DEMANDE DE RENSEIGNEMENTS N° 1 DE LA RÉGIE DE L'ÉNERGIE (LA RÉGIE) À
 HYDRO-QUÉBEC DANS SES ACTIVITÉS DE TRANSPORT D'ÉLECTRICITÉ (LE TRANSPORTEUR)
 ET DE DISTRIBUTION D'ÉLECTRICITÉ (LE DISTRIBUTEUR),
 RELATIVE AU POSTE LE CORBUSIER

Tableau 2
Prévision de la charge pour la période 2018-2033

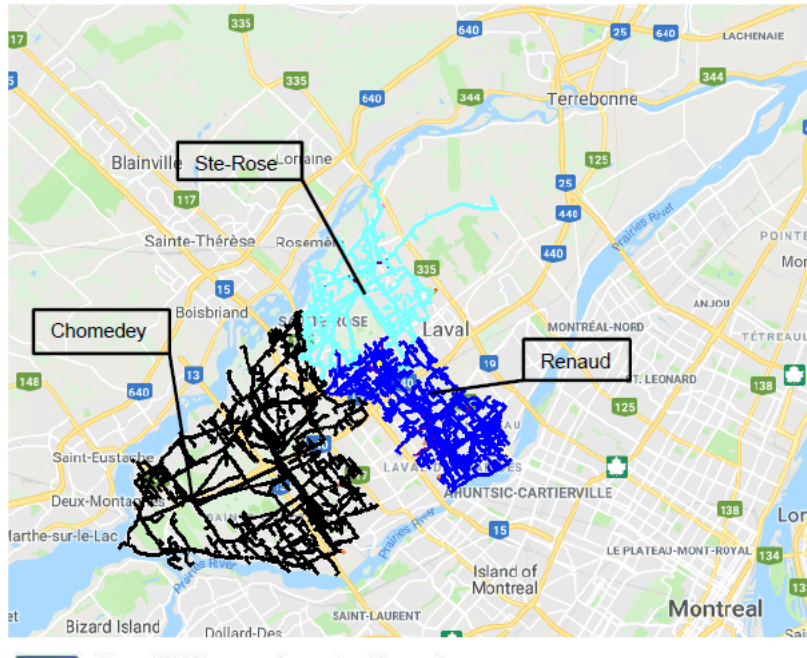
- 1.1 Veuillez fournir les informations concernant les postes Landry, Plouffe et St-François sous le même format que celui utilisé pour la référence (i).
- 1.2 Veuillez inclure chacune des zones d'influence des postes Landry, Plouffe et St-François à la référence (ii).
- 1.3 Veuillez indiquer ce que contiennent les zones d'influence de la référence (ii) en ce qui concerne le réseau de distribution; réseau monophasé, biphasé et /ou triphasé.
- 1.4 Veuillez commenter la possibilité d'alléger la charge du poste satellite Renaud en modifiant la répartition des charges à l'aide d'autres postes de l'île de Laval, et cela dans le but de retarder de quelques années les investissements nécessaires pour la construction d'un nouveau poste.
